**Microcut Ltd**  
**Lengnau**

# **FG302-M6**

**Software Update V2600501**

**20.12.2021**

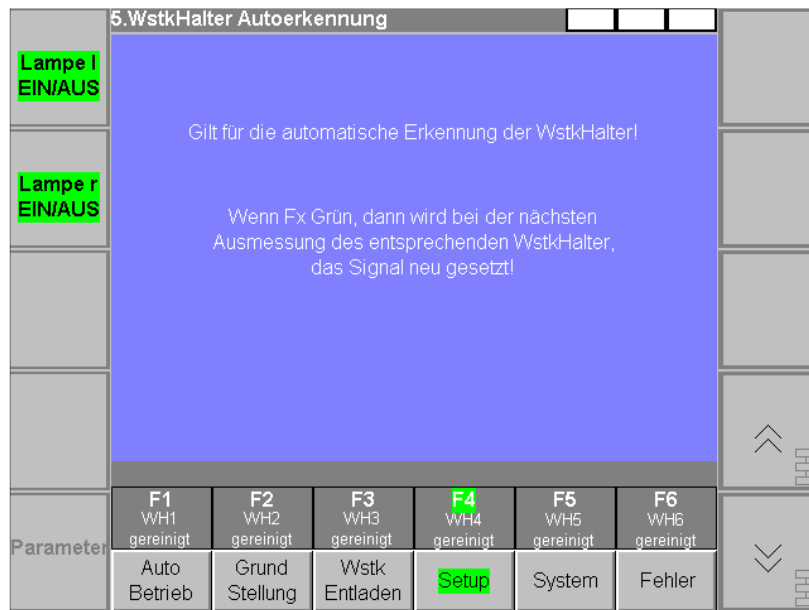
Es gibt keine Erkennung mehr der WstkHalter Nummer! Vorher konnte man durch einen optischen Sensor die Nummer des WstkHalters erkennen, was man nun nicht mehr machen kann. Dieser optische Sensor wird neu dafür für das Erkennen der Anwesenheit der WstkHalter bei den Köpfen eingesetzt.

Die folgenden Einrichtungseiten gibt es nun nicht mehr:

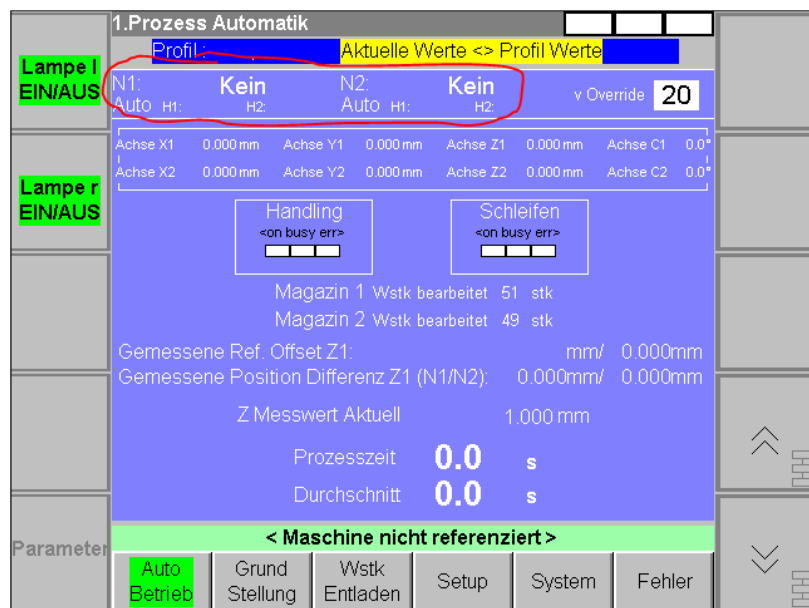
Dazu entfällt auch die folgende Seite im NormalBetrieb:

Hier konnte man für die WstkHalter die Nullposition wieder neu setzen. Dies war dann der Fall wenn man z.B. den WstkHalter gereinigt wurde.

### 3.3 WstkHalter Blockierung

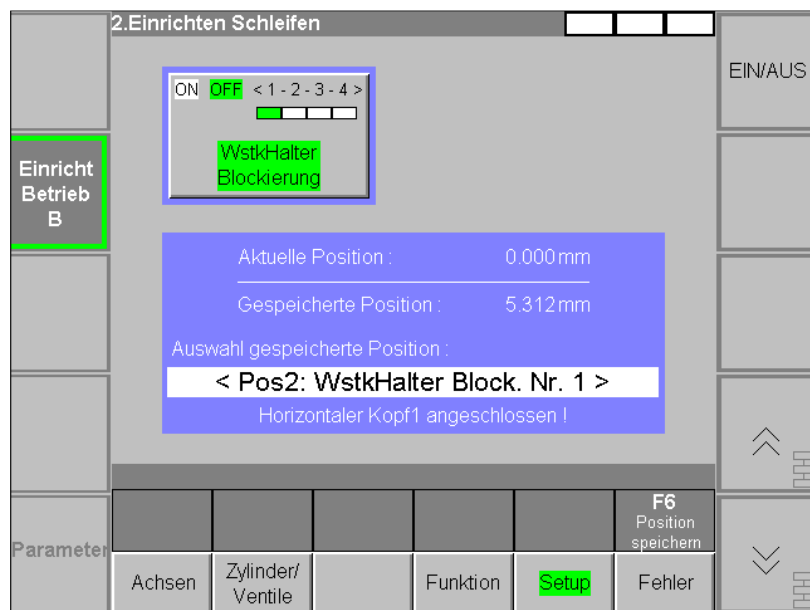
WstkHalter Blockierung mittels einem Zylinder und einem analogen Sensor gibt es nicht mehr. Mit dem Blockieren des WstkHalter und dem analogen Sensors konnte man die Anwesenheit des WstkHalters erkennen. Wie schon erwähnt wurde, kann neu die Anwesenheit des WstkHalters mittels einem optischen Sensors erkannt werden. Dazu braucht es aber keinen Aktuator mehr um es zu erkennen, sondern kann direkt ausgemessen werden.

Die folgenden Einrichtungseiten gibt es nun nicht mehr:

### 3.4 Neuer Kopf 1 und Kopf 2

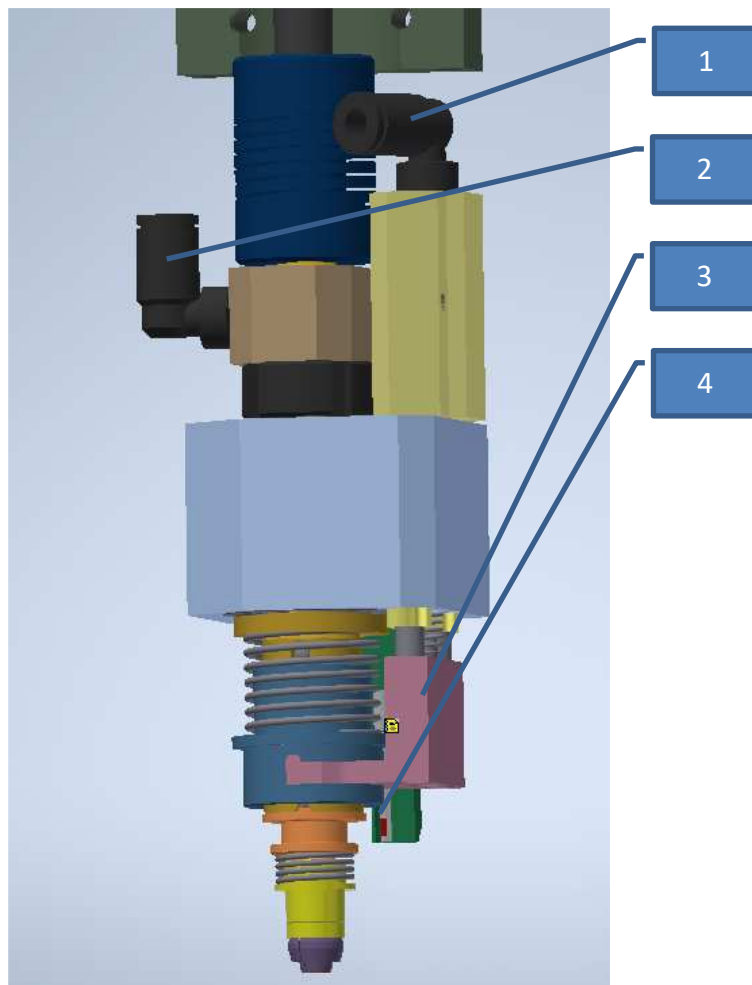
Dieser Teil ist bei beiden Köpfen gleich und gilt folgendes:

1. Pneumatischer Anschluss für den Zylinder um die Entriegelung des WstkHalter zu aktivieren
  - a. Für diesen Zylinder gibt es zwei neue Parameter „t Kx:WstkHalter Entriegelung ON“ und „t Kx:WstkHalter Entriegelung OFF“. Mit diesen Parameter definiert man die Verweilzeit für das aktivieren/deaktivieren des Zylinders
2. Pneumatischer Anschluss für die Sperrluft
3. Gabel um die Klemmhülse zu lösen so dass man mit dem WstkHalter einfahren oder herausnehmen kann
4. Optischer Sensor um die Anwesenheit des WstkHalters zu erkennen.

Es gibt keinen Mitnehmer mehr, so dass der WstkHalter neu anwendungsspezifisch in beiden Richtungen drehen kann, wie z.B. hin und her pendeln während dem Bürsten usw.

- Keine Erkennung mehr der WstkHalter Nummer
- Keine Bearbeitungskraft mehr
- Kein Messtaster mehr
- Kein vertikaler und horizontaler Kopf mehr, es gibt nur diesen oberen Kopf

- Keine Erkennung mehr der WstkHalter Nummer

### 3.6.1 Bearbeitungskopf Kopf 1

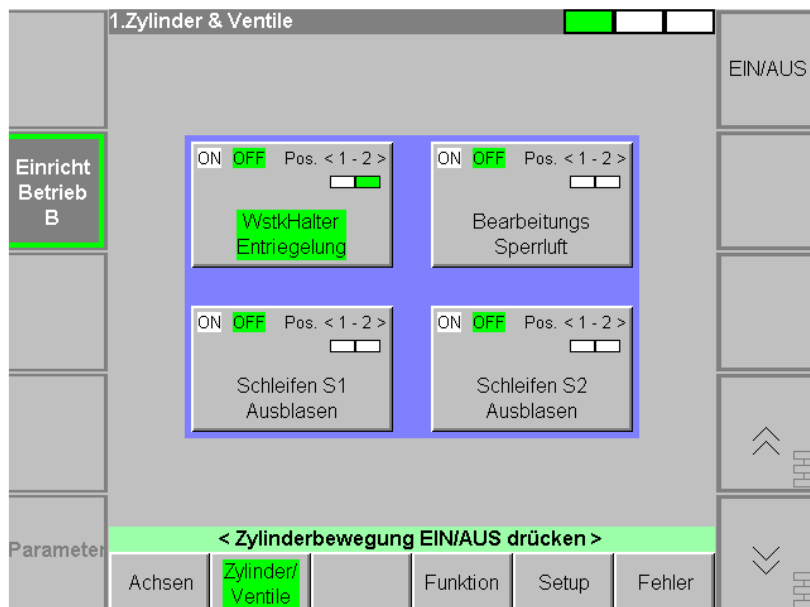
Die folgenden Zylinder/Ventile gibt es nicht mehr:

Statt den Zylinder «WstkHalter Blockierung» gibt es neu den Zylinder «WstkHalter Entriegelung». Dieser Zylinder hat keine Sensoren aber es wird mittels einem Sensor die untere Lage der Gabel überwacht und wird beim Button unter Pos.Nummer 2 angezeigt. Dieser Zylinder hat nur einen Pneumatischen Anschluss für um die Entriegelung zu aktivieren, d.h. um die Gabel nach oben zu

ziehen um somit die Fixierung zu öffnen damit der WstkHalter entnommen oder eingesetzt werden kann. Wenn es auf «OFF» steht, dann ist der Zylinder Drucklos und eine Feder drückt die Gabel nach unten. Um die Achse in X-, Y- oder C-Richtung zu bewegen muss der Sensor für die untere Lage der Gabel angegeben, anderenfalls kann nicht bewegt werden!

### 3.6.2 Handlingskopf Kopf 2

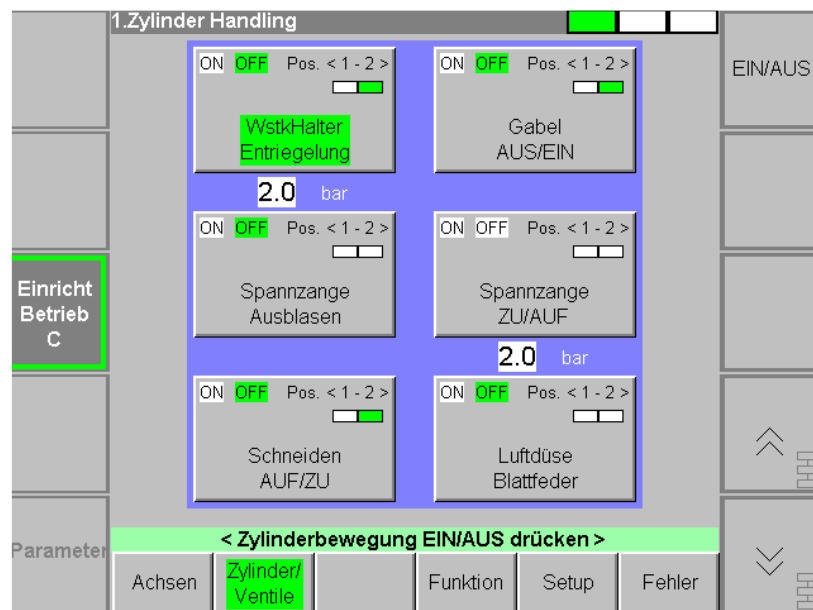
Hier entfällt nur der Zylinder «WstkHalter Blockierung» und dafür ist neu der Zylinder «WstkHalter Entriegelung» und sieht folgendermassen aus:

Auch hier dieser Zylinder hat keine Sensoren aber es wird mittels einem Sensor die untere Lage der Gabel überwacht und wird beim Button unter Pos.Nummer 2 angezeigt. Dieser Zylinder hat nur einen Pneumatischen Anschluss für um die Entriegelung zu aktivieren, d.h. um die Gabel nach oben zu ziehen um somit die Fixierung zu öffnen damit der WstkHalter entnommen oder eingesetzt werden kann. Wenn es auf «OFF» steht, dann ist der Zylinder Drucklos und eine Feder drückt die Gabel nach unten. Um die Achse in X-, Y- oder C-Richtung zu bewegen muss der Sensor für die untere Lage der Gabel angegeben, anderenfalls kann nicht bewegt werden!

### 3.8 WstkHalterÜbergabe Station

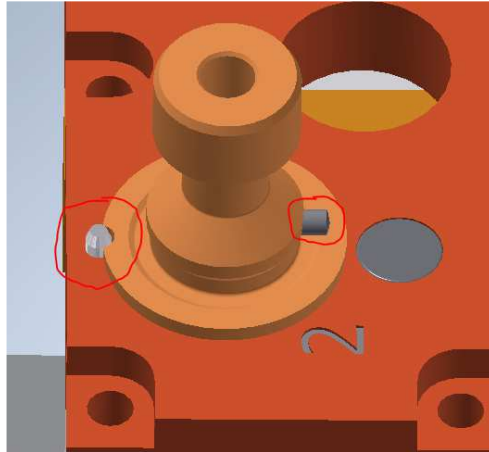
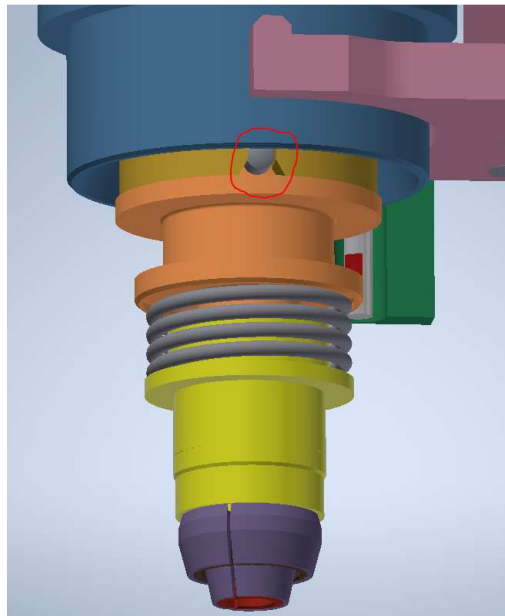
Mit den WstkHalter muss man nicht mehr seitlich hinein oder herausfahren. Man kann direkt von oben nach unten fahren um ein WstkHalter zu bringen oder zu holen. Seitlich ist die Station starr und nicht mehr wie bei der vorgehenden Version. In der Höhe lässt es sich nach oben oder unten bewegen, welches als Kollisionsschutz dient. Auf beiden Seiten gibt es dann einen Sensor zur Überwachung. Es könnte Möglich sein, dass z.B. beim holen eines WstkHalters dieser in der Station hängen bleibt und dadurch es dann die ganze Station nach oben zieht. Sollte der Sensor angeben, dann wird sofort gestoppt und führt dann zu einem Fehler. Das gleiche gilt, falls man die Station nach unten drücken sollte, auch dort wird es dann mit einem Sensor überwacht.

Der WstkHalter muss orientiert eingelegt werden (siehe links):

Auf der rechten Seite sieht man einen Stift, welches dann so aufgenommen werden muss. Beim Kopf gibt es dann eine Kerbe wo dann dieser Stift eingefahren wird. Deshalb muss man neu für beide Nester den Winkel C techen und wird nicht mehr vom Nest 1 übernommen wo für beides galt.

Dies dient als Drehschutz!

### 3.9 Neue Bürstfunktion für B1

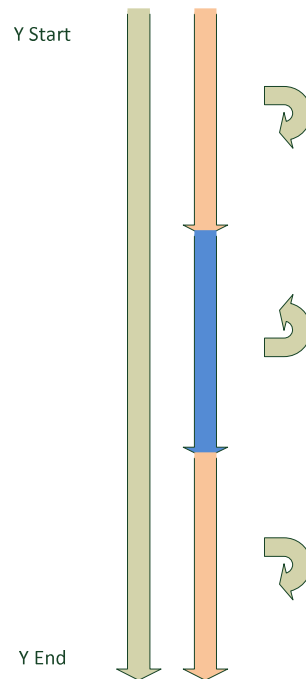
- Neuer Parameter für das bestimmen der Zwischenhübe während einem Hub
  - «B1\_1 n Zwischenhübe Y1», «B1\_2 n Zwischenhübe Y1», «B1\_1 n Zwischenhübe Y2», «B1\_2 n Zwischenhübe Y2»

- Parameter «B1\_x n Hübe Yx» neue Definition
  - Gilt nicht mehr als Doppel- sondern als Einzelhub
    - Wenn man das gleiche erreichen möchte wie mit dem früheren Doppelhub, dann muss man halt den Winkelwert verdoppeln und die Geschwindigkeit um die Hälfte reduzieren.

- Drehrichtung der C Achse wird über den Parameter «B1\_x Winkel Rotation Cx» bestimmt und nicht über die Anzahl Zwischenhübe, dann ist es gleichwertig wie bei den Schleifoperationen S1 und S2

- Neu kann man nur noch von Y Start zu Y End Position Bürsten und nicht mehr von Y End zu Y Start Position. Weil wenn Anzahl Hübe grösser als 1 eingesetzt wird, dann wird gebürstet von Start zu End Position, die Z Achse wird hochgestellt und dann fährt man wieder zur Start Position und fängt dann dort an wieder mit dem Bürsten an.

- Ein Hub kann unterteilt werden in mehreren Teilabschnitten anhand des neuen Parameters für das bestimmen der Anzahl Zwischenhübe. Wenn z.B. eine 3 steht, dann wird der Hub in drei Abschnitte unterteilt. Der Parameter «B1\_x Winkel Rotation Cx» sollte dann nicht den Wert Null haben, da für jeden Teilabschnitt der Winkel bewegt wird. Anderenfalls macht es keinen Sinn die Zwischenhübe zu fahren ohne dass der Winkel dreht. Wenn dann unter diesem Parameter z.B. +30Grad steht, dann sieht es folgendermassen aus: Erster Teilabschnitt wird abgefahren mit +30Grad. Der zweite Teilabschnitt wird dann mit -30Grad und der dritte wieder mit +30Grad verfahren. Für den ersten Teilabschnitt definiert man über die Polarität Vorgabe des Winkels ob es zuerst Positiv oder Negativ drehen soll, dann wird immer alterniert! Wenn dann der Parameter für die Anzahl Hübe grösser als 1 ist, dann wird am Ende des Hubes die Z Achse auf die Safety Pos gesetzt und die Y Achse wieder auf die StartPosition, dann die Z Achse wieder nach unten und dann wiederholt es sich wieder gleich mit den Abschnitten. Beachte aber dass wenn ein Teilabschnitt abgefahren wurde, dann steht der Kopf still für ca.0.1Sekunde bis dann die Achse den nächsten Abschnitt fährt. Die C Achse muss ja gestoppt werden und in die andere Richtung gedreht werden und ist nicht möglich mit einem fließenden Übergang. (keine Interpolation Möglich!) Die Bürste dreht

### 3.10 Neue Bürstfunktion für B2/B3

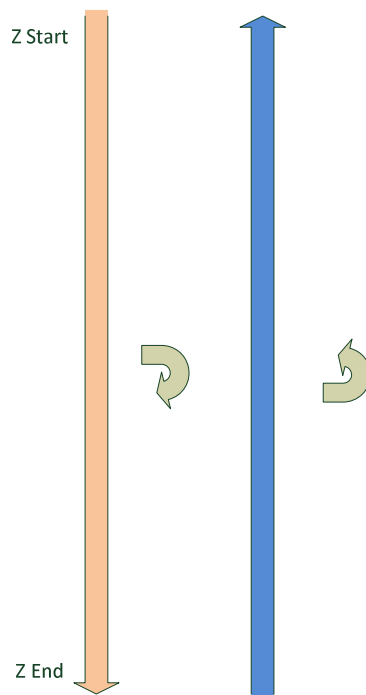
- Es braucht keine zusätzlichen Parameter
- Hier gilt schon bezüglich der Anzahl Hübe als Einzelhübe und nicht Doppelhübe! Das war vorher schon so.
- Neu kann man für jeden Hub eine Drehbewegung definieren, wobei der Winkel immer der gleiche ist und über den bestehenden Parameter «Bx\_x Winkel Rotation Cx» definiert wird. Wenn der Winkel Positiv eingestellt ist, dann erfolgt der erste Hub mit der positiven Drehrichtung des Winkels und der Rückhub (falls Anzahl Hübe grösser als 1 eingestellt ist) mit der negativen Drehrichtung. Auch hier alterniert es immer. Es wird aber nicht durch die Anzahl Hübe die erste Drehrichtung bestimmt, sondern direkt über den Winkel damit es dann gleichwertig ist wie bei den Schleifoperationen S1 und S2.

- Unabhängig welche Zustellung ob in X, Y oder Z ausgewählt ist, kann die neue Funktion eingesetzt werden (Zustellung bezogen auf das anfahren der Startposition)

- Wenn die Z Oszillation ausgeschaltet ist, dann kann trotzdem der Winkel gedreht werden. Das war aber schon vorher so
  - Oszillation ist ausgeschaltet wenn entweder Parameter «Bx\_x Oszillation Hub Zx» oder «Bx\_x Oszillation Anzahl Hub Zx» den Wert Null haben

### 3.16 Problem wegen der Positionierung der WstkHalterÜbergabe Station

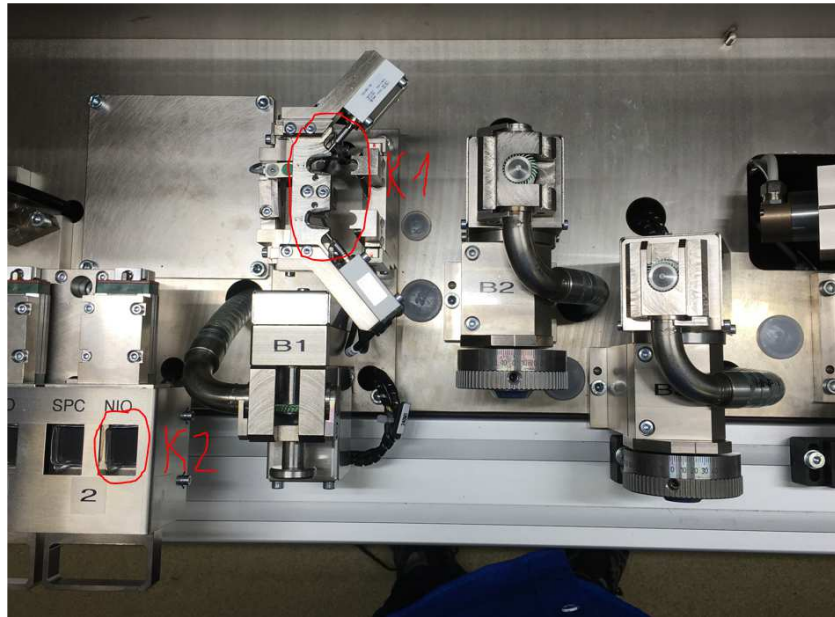
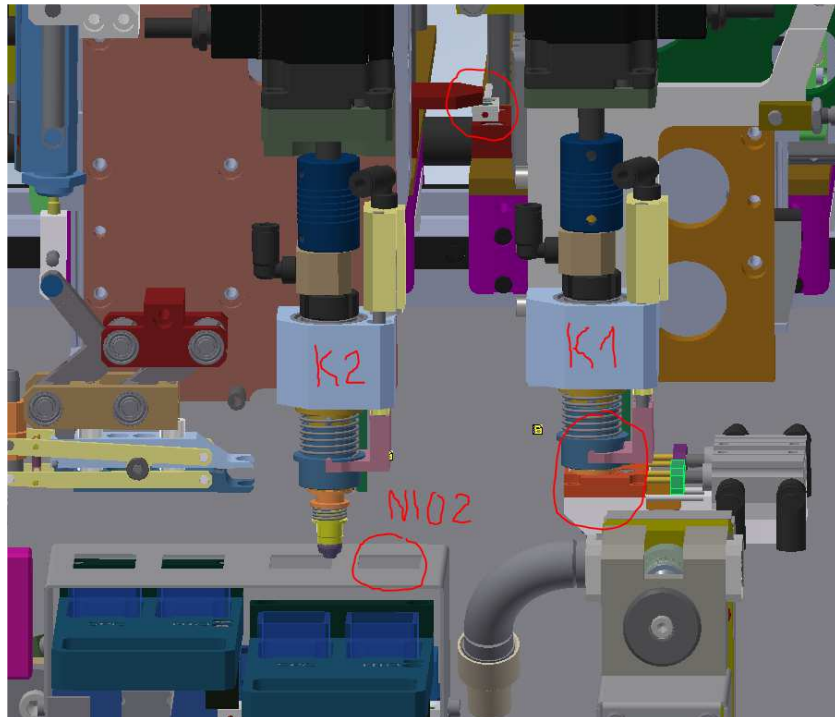
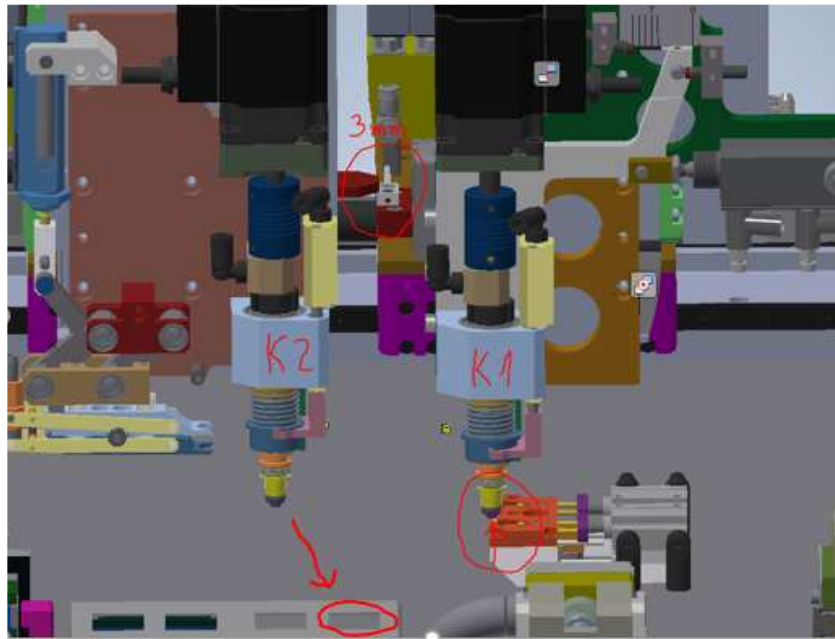
Bei der früheren Version konnte der Kopf 1 zur WstkHalterÜbergabe Station fahren und Kopf 2 zur NIO Box 2 gehen, ohne dass diese untereinander in Wege standen:

Wenn Kopf 1 bei der WstkHalterÜbergabe Station ist, sieht man im oberen Bild dann kann Kopf 2 nur noch bis zur SPC Box 2 gehen. Zur NIO Box 2 würde es in Kollision stehen mit Kopf 1. Das gleiche gilt natürlich dann wenn Kopf 2 bei der NIO Box 2 steht, dann kann Kopf 1 nicht zur WstkHalterÜbergabe Station gehen. Es braucht zusätzliche Softwaretechnische Abhandlungen, damit diese Fälle berücksichtigt werden. Es braucht keine zusätzliche Position um zu bestimmen dass es ausserhalb dieser Position steht.

Das Signal bei Kopf 2 für Ausserhalb Nest deckt schon der Zugang für damit der Kopf 2 nicht auf die NIO Box 2 gehen kann, siehe:

Softwaretechnisch wird dies bei Kopf 2 mit der Freigabe berücksichtigt. D.h. Für Kopf 2 braucht es die Nest Freigabe um zur NIO Box 2 zu gehen.

Für Kopf 1 muss es dann so geregelt werden, dass wenn Kopf 2 bei NIO Box 2 ist, dass dann die Nest Freigabe für Kopf 1 entnommen wird.
